敦賀発電所2号炉
ボーリング柱状図の記事欄に係るご指摘への回答
補足説明資料4
破砕部の見直しについて

令和2年5月13日
日本原子力発電株式会社

柱状図における「変質部から破碎部への変更」の記載とその性状(H20-①-4孔 深度 31.63～ 31.87m)

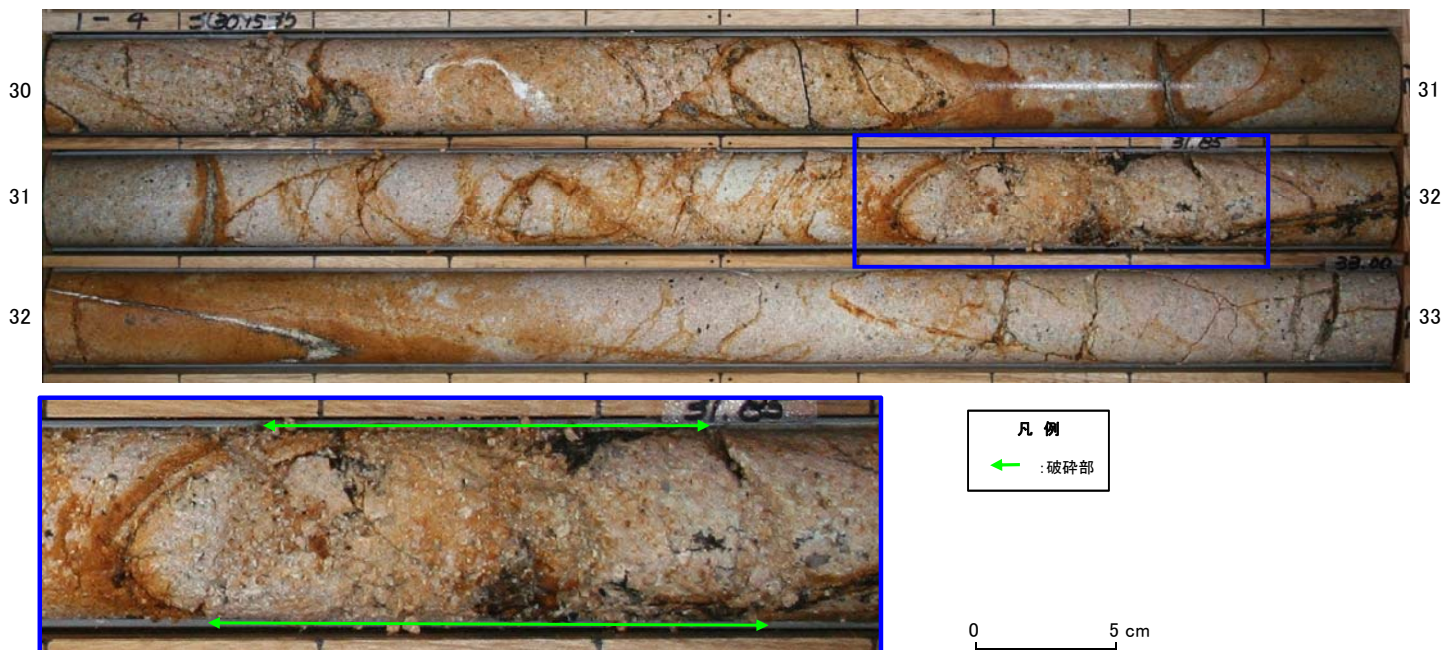
・礫状部に粒径の違いによる縞状構造が認められることから、機械割れにより性状が不明瞭な部分を含め破碎部として認定した。原岩組織が残留しており、直線的・連続的な粘土状部の分布が認められないことから、カタクレーサイトであると判断した。

委託報告書 (平成20年)	設置許可申請書 (平成27年11月)	審査資料 (平成29年12月22日)	審査資料案	審査資料 (平成30年11月30日)
記載なし	掲載なし	掲載なし	●31.63~31.87m(F-①-3-5破碎帯) ・破碎部である。 ・淡褐色の固結礫状部からなる。 ・走向・傾斜はN6° E55° Wである。	●31.63~31.87m(F-①-3-5破碎帯) ・破碎部である。 ・淡褐色の固結礫状部からなる。 ・走向・傾斜はN6° E55° Wである。

柱状図における「変質部から破碎部への変更」の記載とその性状 (H20-①-4孔 深度 60.47～60.67m)

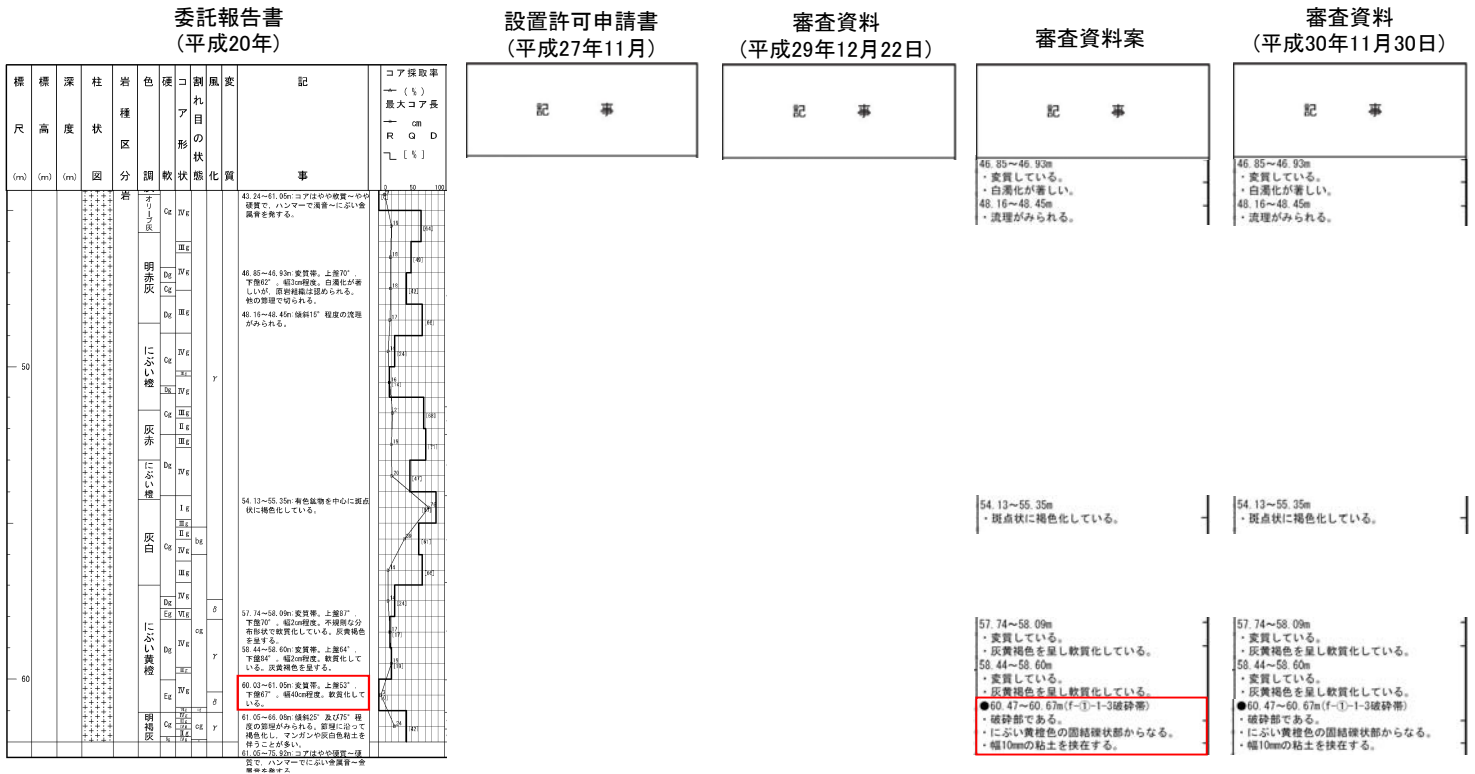
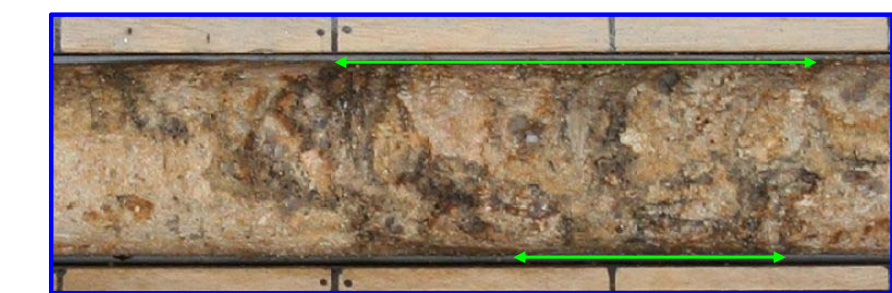
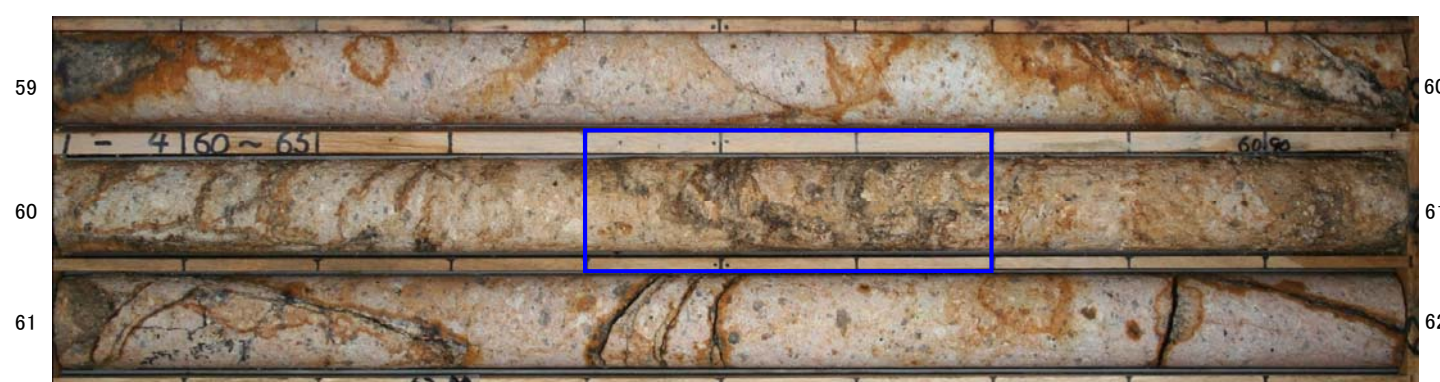
・同系統の割れ目が複数認められ、それに沿って原岩組織が不明瞭な部分が分布することから、同系統の割れ目が認められる範囲を砕部として認定した。直線的・連続的な粘土土部の分布が認められないことから、カタクレーサイトであると判断した。

委託報告書 (平成20年)	設置許可申請書 (平成27年11月)	審査資料 (平成29年12月22日)	審査資料案	審査資料 (平成30年11月30日)
60.03～61.05m:変質帯。上盤53°、下盤67°。幅40cm程度。軟質化している。	掲載なし	掲載なし	●60.47～60.67m (f-①-1-3破碎帯) ・破碎部である。 ・にふい黄褐色の固結礫状部からなる。 ・幅10mmの粘土を挟む。	●60.47～60.67m (f-①-1-3破碎帯) ・破碎部である。 ・にふい黄褐色の固結礫状部からなる。 ・幅10mmの粘土を挟む。

柱状図における「変質部から破碎部への変更」の記載とその性状 (H20-①-6孔 深度 14.41~14.42m)

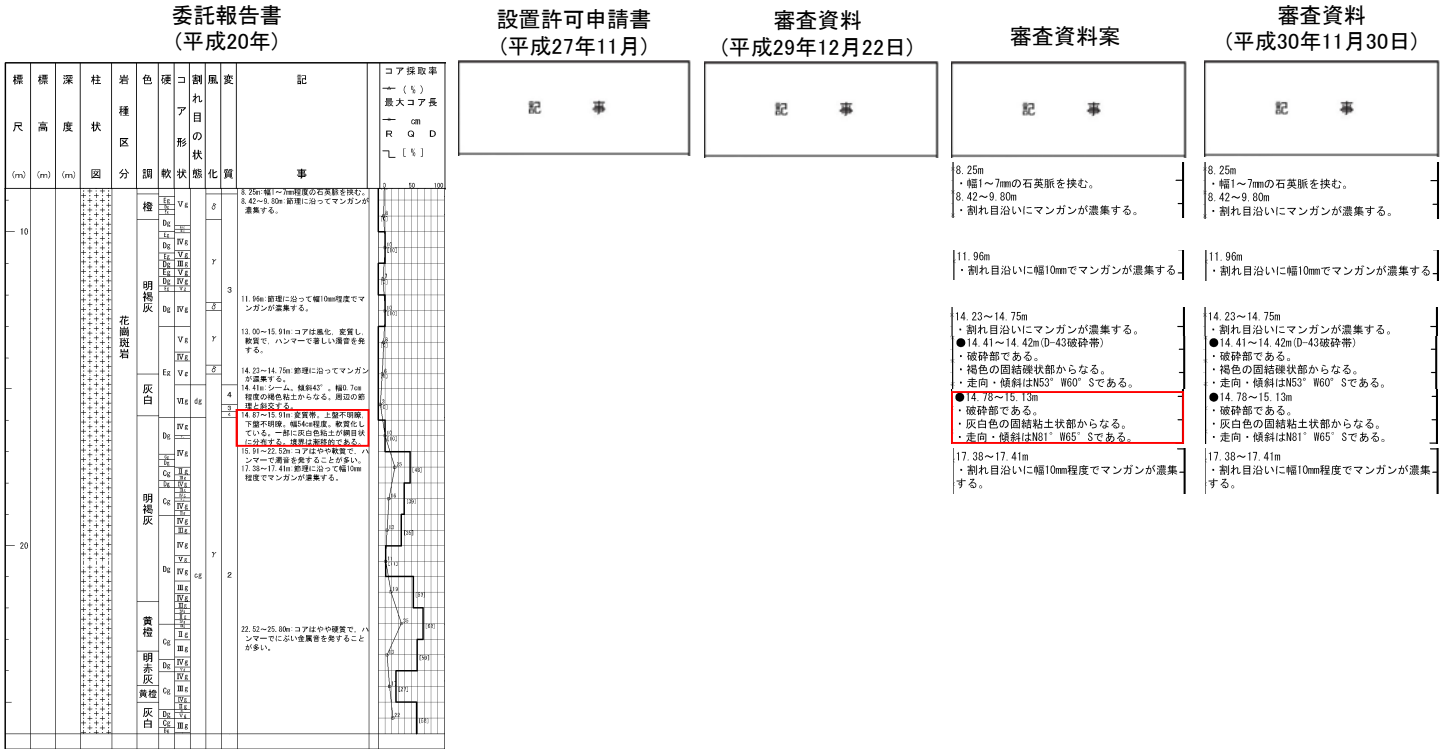
・周囲の構造を切って縞状の構造が認められることや、粒子の定向配列が認められることから、破碎部として認定した。直線的・連続的な粘土状部の分布が認められないことから、カタクレーサイトであると判断した。

委託報告書 (平成20年)	設置許可申請書 (平成27年11月)	審査資料 (平成29年12月22日)	審査資料案	審査資料 (平成30年11月30日)
14.41m: シーム。傾斜43°。幅0.7cm程度の褐色粘土からなる。周辺の節理と斜交する。	掲載なし	掲載なし	●14.41~14.42m (D-43破碎帯) ・破碎部である。 ・褐色の固結塊状部からなる。 ・走向・傾斜はN53° W60° Sである。	●14.41~14.42m (D-43破碎帯) ・破碎部である。 ・褐色の固結塊状部からなる。 ・走向・傾斜はN53° W60° Sである。

柱状図における「変質部から破碎部への変更」の記載とその性状(H20-①-6孔 深度 14.78~ 15.13m)

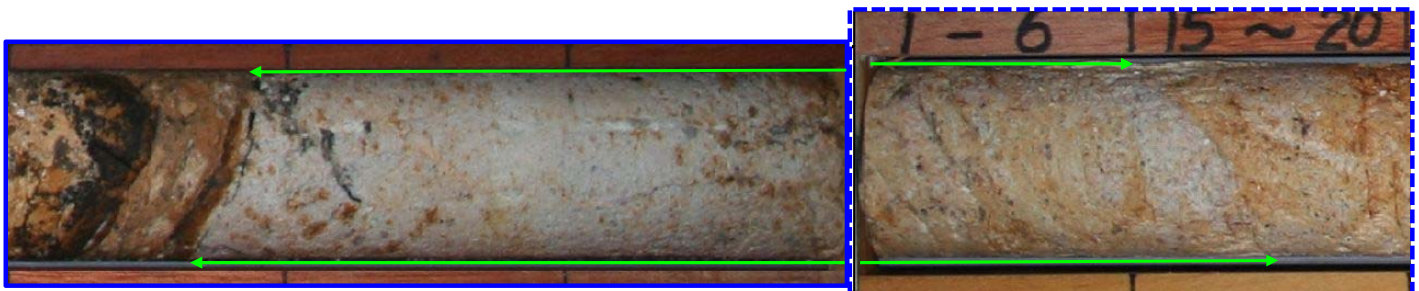
・原岩組織が不明瞭となる区間において、縞状構造が認められることから、破碎部として認定した。原岩組織が残留しており、直線の・連続的な粘土状部の分布が認められないことから、カタクレーサイトであると判断した。

委託報告書 (平成20年)	設置許可申請書 (平成27年11月)	審査資料 (平成29年12月22日)	審査資料案	審査資料 (平成30年11月30日)
14.97~15.91m: 変質帯。上盤不明瞭。下盤不明瞭。幅54cm程度。軟質化している。一部に灰白色粘土が縞目状に分布する。境界は漸移的である。	掲載なし	掲載なし	●14.78~15.13m ・破砕部である。 ・灰白色の固結粘土状部からなる。 ・走向・傾斜はN81° W65° Sである。	●14.78~15.13m ・破砕部である。 ・灰白色の固結粘土状部からなる。 ・走向・傾斜はN81° W65° Sである。

柱状図における「変質部から破碎部への変更」の記載とその性状 (H20-④)-1孔 深度 9.33~ 9.61m)

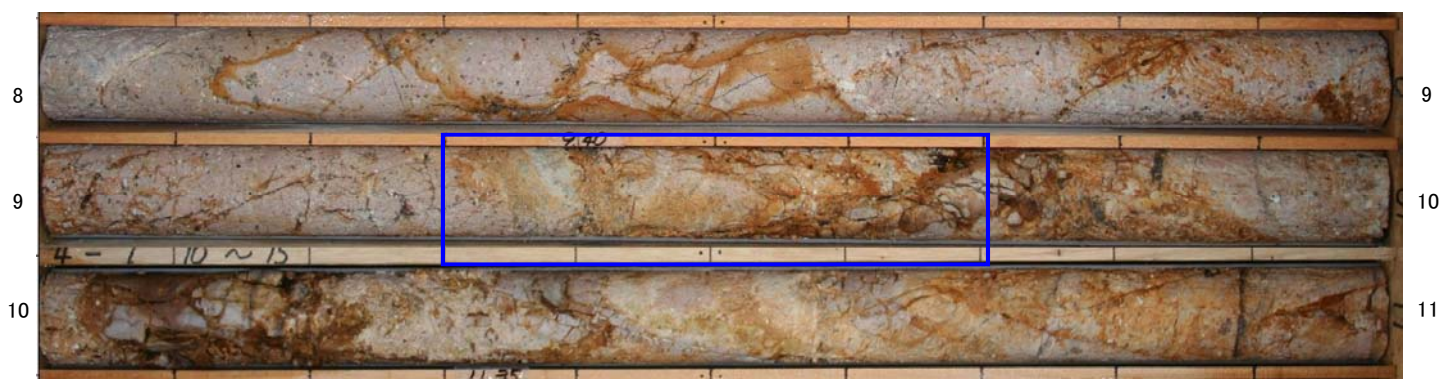
・原岩組織が不明瞭となる区間において、弱く縞状構造が認められることから、下端の石英脈により切られる区間までを破碎部として認定した。直線的・連続的な粘土状部の分布が認められないことから、カタクレーサイトであると判断した。

委託報告書 (平成20年)	設置許可申請書 (平成27年11月)	審査資料 (平成29年12月22日)	審査資料案	審査資料 (平成30年11月30日)
9.33~10.72m: 変質帯。上盤70°、下盤73°。幅41cm程度。石英脈が発達し、一部礫状を呈する。	掲載なし	掲載なし	● 9.33~9.61m (f-④)-2-1 破碎部である。 ・にふい橙色の固結礫状部からなる。 ・走向・傾斜はN82° W45° Sである。 ・フィルム状の粘土を挟在する。	● 9.33~9.61m (f-④)-2-1 破碎部である。 ・にふい橙色の固結礫状部からなる。 ・走向・傾斜はN82° W45° Sである。 ・フィルム状の粘土を挟在する。

柱状図における「変質部から破砕部への変更」の記載とその性状(H20-④-1孔 深度 63.91~ 64.44m)

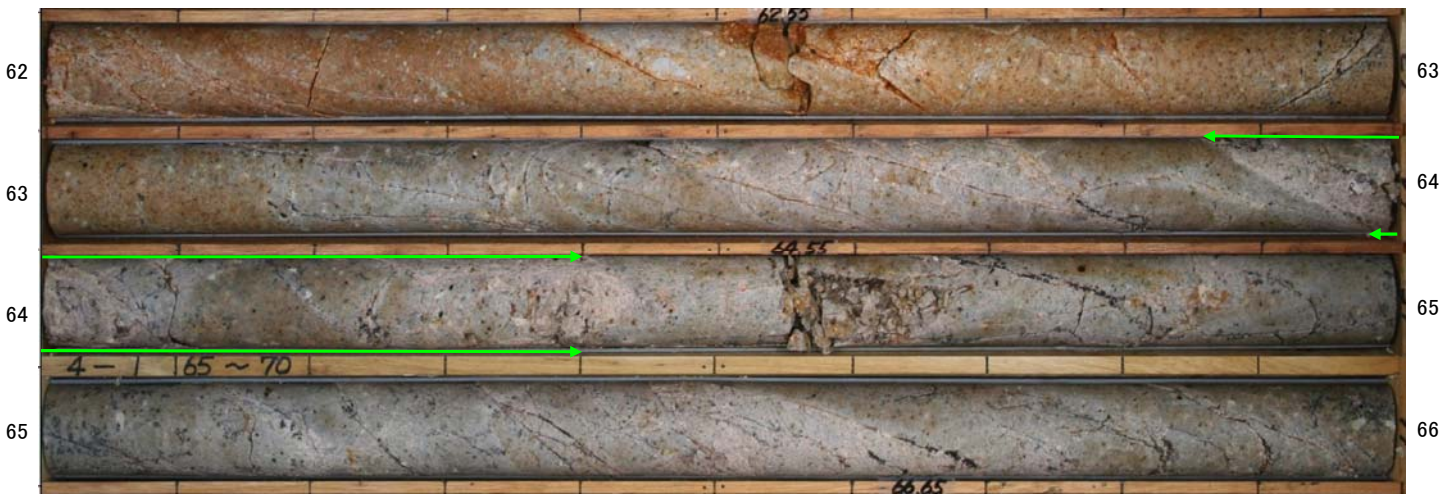
・同系統の割れ目が複数認められ、それに沿って原岩組織が不明瞭な部分が分布することから、同系統の割れ目が認められる範囲を破砕部として認定した。原岩組織が残留しており、直線的・連続的な粘土状部の分布が認められないことから、カタクレーサイトであると判断した。

委託報告書 (平成20年)	設置許可申請書 (平成27年11月)	審査資料 (平成29年12月22日)	審査資料案	審査資料 (平成30年11月30日)
63.91~64.00m:変質帯。上盤70°、下盤72°。幅3cm程度。微細な節理が発達し、一部礫状を呈する。 64.29~64.44m:変質帯。上盤70°、下盤50°。幅10cm程度。淡桃色粘土が層目状に分布する。	掲載なし	掲載なし	●63.91~64.44m(D-21破砕帯) ・破砕部である。 ・淡桃色の固結礫状部からなる。 ・走向・傾斜はN19° E68° Wである。 ・フィルム状の粘土を挟在する。 ・上端境界の傾斜は70°、下端境界の傾斜は50°である。	●63.91~64.44m(D-21破砕帯) ・破砕部である。 ・淡桃色の固結礫状部からなる。 ・走向・傾斜はN19° E68° Wである。 ・フィルム状の粘土を挟在する。 ・上端境界の傾斜は70°、下端境界の傾斜は50°である。

柱状図における「変質部から破碎部への変更」の記載とその性状(H20-④-2孔 深度 14.63~ 14.66m)

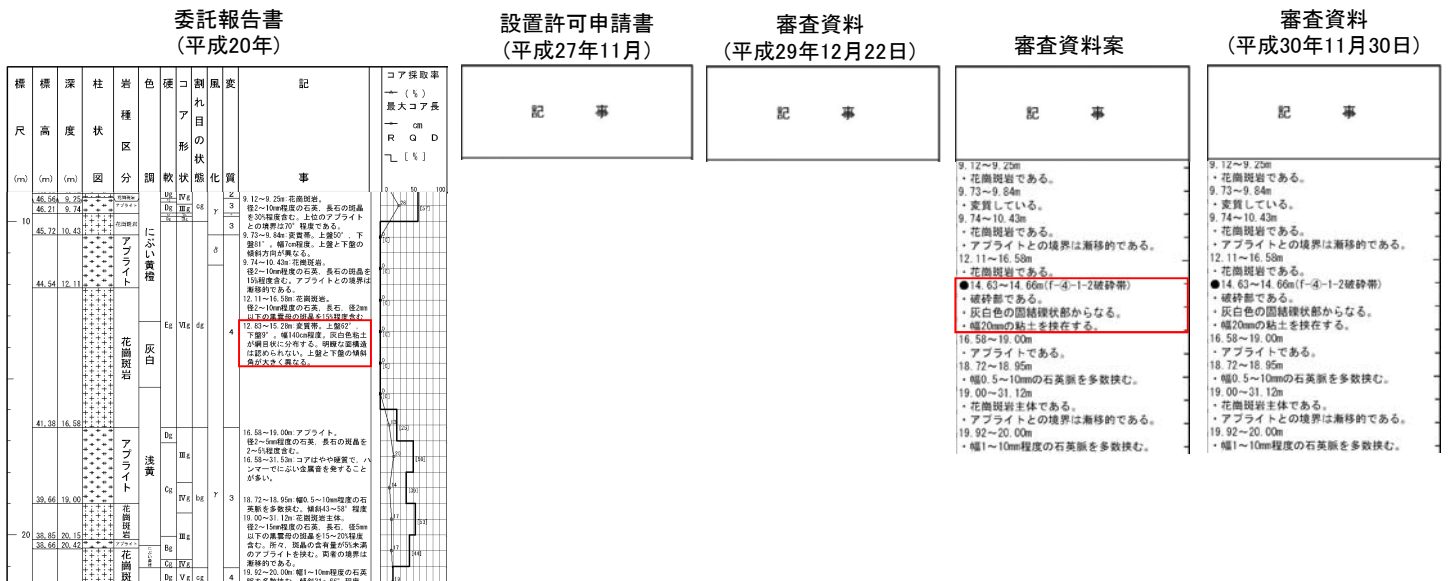
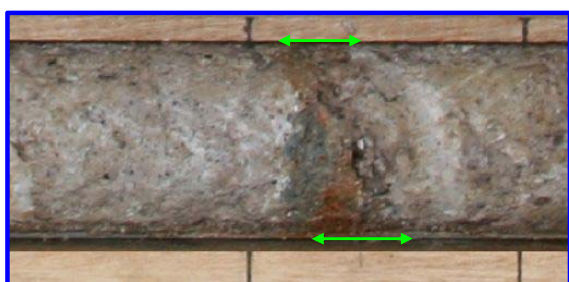
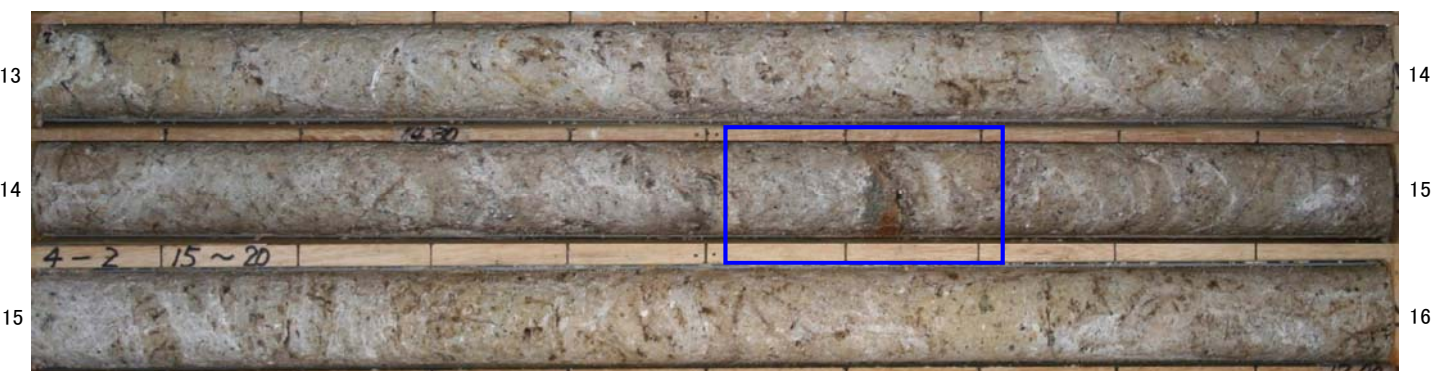
・色調の異なる縞状構造が認められることから、破碎部として認定した。直線的・連続的な粘土状部の分布が認められないことから、カタクレーサイトであると判断した。

委託報告書 (平成20年)	設置許可申請書 (平成27年11月)	審査資料 (平成29年12月22日)	審査資料案	審査資料 (平成30年11月30日)
12.83~15.28m: 変質帯。上盤62°、下盤9°。幅140cm程度。灰白色粘土が網目状に分布する。明瞭な面構造は認められない。上盤と下盤の傾斜角が大きく異なる。	掲載なし	掲載なし	●14.63~14.66m(f-④-1-2破碎帯) ・破碎部である。 ・灰白色の固結礫状部からなる。 ・幅20mmの粘土を挟在する。	●14.63~14.66m(f-④-1-2破碎帯) ・破碎部である。 ・灰白色の固結礫状部からなる。 ・幅20mmの粘土を挟在する。

柱状図における「変質部から破碎部への変更」の記載とその性状(H20-④-2孔 深度 74.45~ 74.50m)

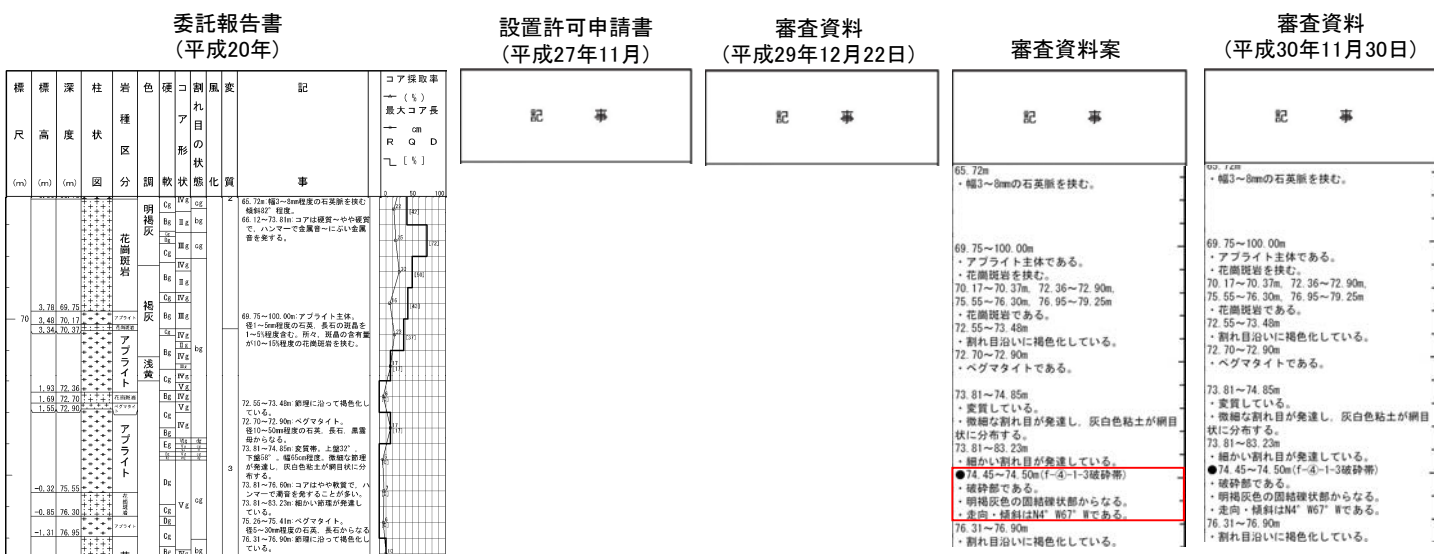
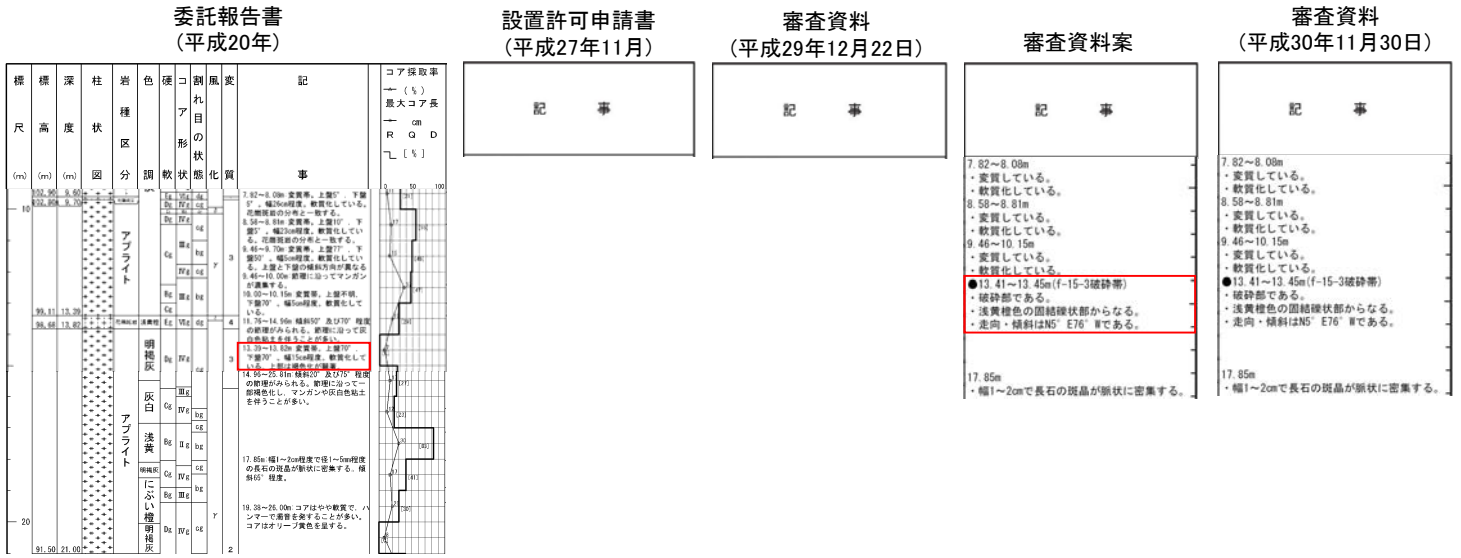
・礫状部に粒径の違いによる縞状構造が認められることや、粒子の定向配列が認められることから、破碎部として認定した。直線的・連続的な粘土状部の分布が認められないことから、カタクレーサイトであると判断した。

委託報告書 (平成20年)	設置許可申請書 (平成27年11月)	審査資料 (平成29年12月22日)	審査資料案	審査資料 (平成30年11月30日)
記載なし	掲載なし	掲載なし	●74.45~74.50m (F-④-1-3破碎帯) ・破碎部である。 ・明褐色の固結礫状部からなる。 ・走向・傾斜はN4° W67° Wである。	●74.45~74.50m (F-④-1-3破碎帯) ・破碎部である。 ・明褐色の固結礫状部からなる。 ・走向・傾斜はN4° W67° Wである。

柱状図における「変質部から破砕部への変更」の記載とその性状(H20-④-5孔 深度 38.73~ 38.74m)

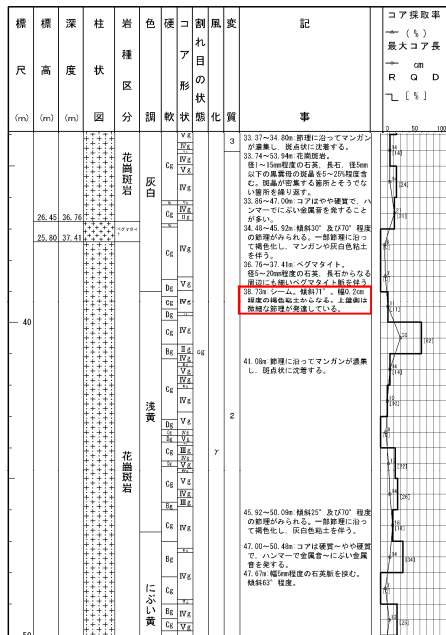
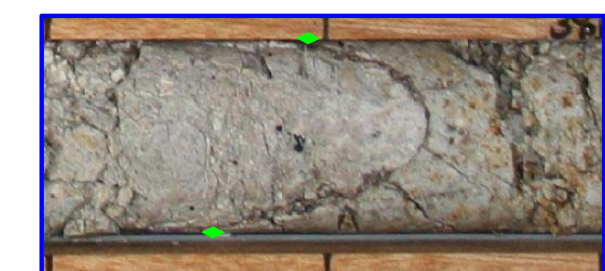
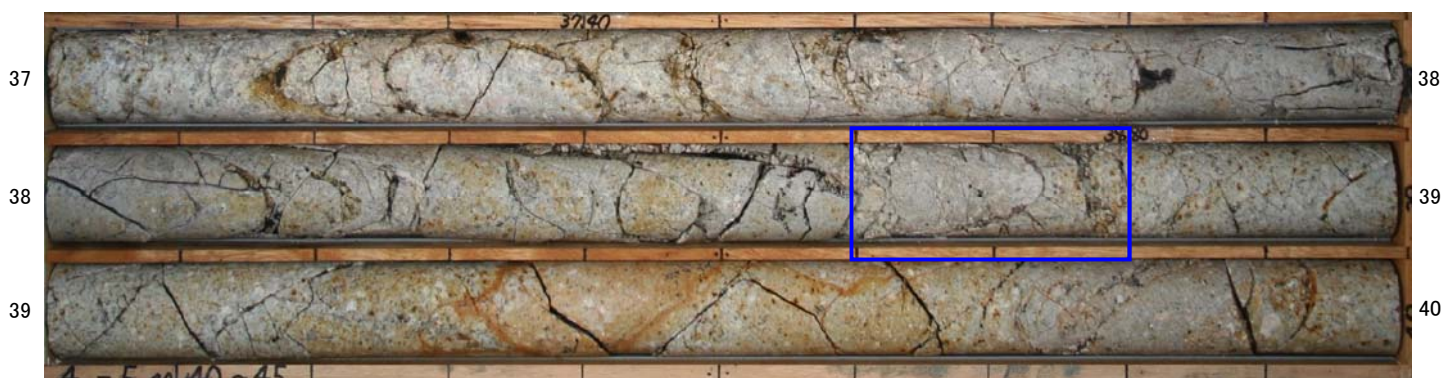
・粘土状部に沿って、原岩組織が不明瞭となる部分が分布していることから、破砕部として認定した。直線的・連続的な粘土状部の分布が認められないことから、カタクレーサイトであると判断した。

委託報告書 (平成20年)	設置許可申請書 (平成27年11月)	審査資料 (平成29年12月22日)	審査資料案	審査資料 (平成30年11月30日)
38.73m: シーム。傾斜71°。幅0.2cm程度の褐色粘土からなる。上盤側は微細な節理が発達している。	掲載なし	掲載なし	●38.73~38.74m (f-④-9-1破砕帯) ・破砕部である。 ・褐色の固結粘土状部からなる。 ・走向・傾斜はN9° E70° Wである。 ・フィルム状の粘土を挟み込む。	●38.73~38.74m (f-④-9-1破砕帯) ・破砕部である。 ・褐色の固結粘土状部からなる。 ・走向・傾斜はN9° E70° Wである。 ・フィルム状の粘土を挟み込む。
